改善箇所説明図

基準不適合発生箇所

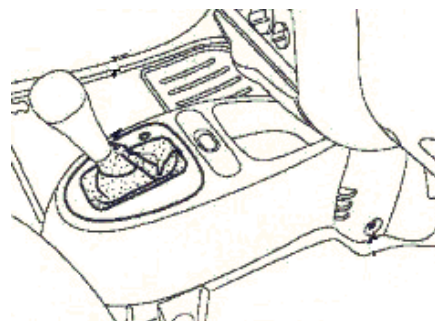
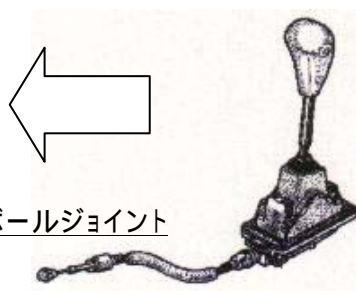
ギアセクターレバーとシフトコントロールケーブルの連結部の強度が不足しているため、シフト操作を繰り返すと、当該連結部が摩耗することがある。そのため、そのまま使用を続けると、摩耗が進行して、最悪の場合、当該レバーからシフトコントロールケーブルが外れ、シフト操作が出来なくなり走行不能になるおそれがある。

全車両、シフトコントロールケーブルと、ギアセクターレバーを対策品と交換する。
